改善箇所説明図

平成16年12月9日届出時の対策（顧客呼び込み前）

平成17年3月14日以降の対策（顧客呼び込み時）

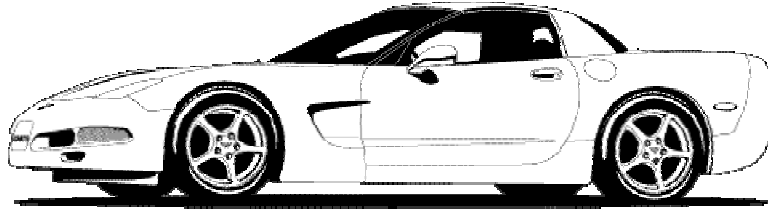
基準不適合発生箇所

エンジン制御するコンピュータのプログラムが不適切なため、ステアリングロック機構が作動しているにもかかわらず、燃料噴射停止機能が作動しないことがある。そのため、ステアリングロック機構が解除されないまま、原動機を始動し走行を開始した場合、かじ取り操作ができないおそれがある。

＜改善方法＞ 平成16年12月9日届出時の対策（顧客呼び込み前）

全車両、エンジンを制御するコンピュータのプログラムを改良版に更新するとともに、必要に応じコラムロックモジュール及びステアリングロックリレーを対策品と交換する。

＜改善方法＞ 平成17年3月14日届出時の対策（顧客呼び込み時）

全車両、エンジンを制御するコンピュータのプログラムを改良版に更新するとともに、必要に応じ対策ケーブルキットを取付ける。

＜識 別＞ チルトステアリングレバー部に赤ペイントを塗布。
